RAV4 ALA3#, Diesel mit 2AD-Motor

Abrupt einrückende **Kupplung**, absterben beim Anfahren, überhitzte Kupplung durch hohen Schlupf beim Anfahren?

I. INSPECT AND ADJUST CLUTCH PEDAL ASSEMBLY

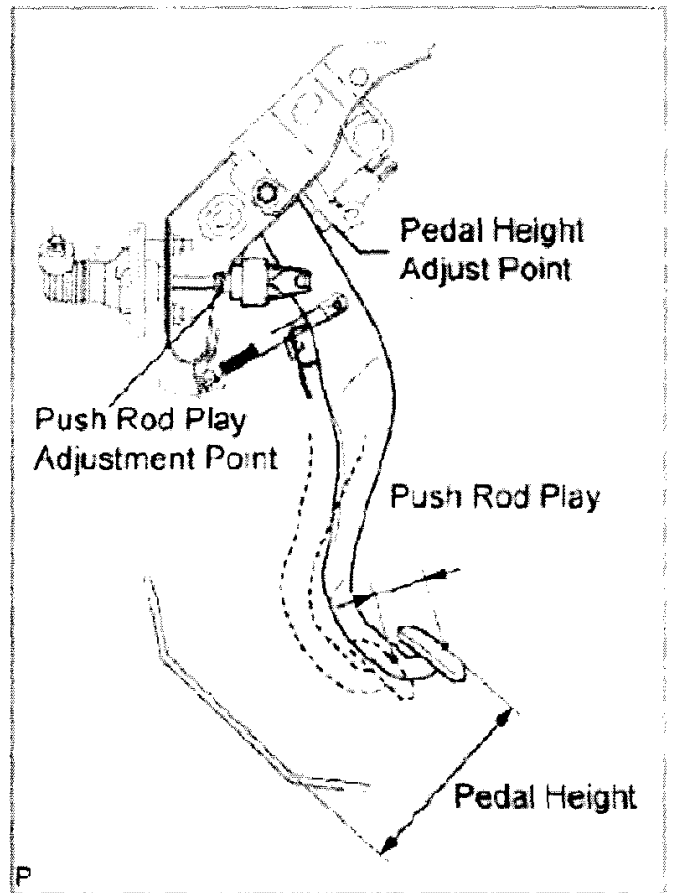
Einstellung der **Kupplungspedalhöhe** wie in TechDoc2 beschrieben, jedoch **mit** den folgenden **anderen Werten** (RHD = Rechtslenker, LHD = Linkslenker):

- a. Lift up the floor carpet to expose the asphalt sheet under the pedal.
- b. Check that the pedal height is correct.

- c. Adjust the pedal height.
 - i. Loosen the lock nut and turn the stopper bolt until the pedal height is within the specified range.
 - ii. Tighten the lock nut.

Torque:
16 N*m { 163 kgf*cm , 12 ft.*lbf }
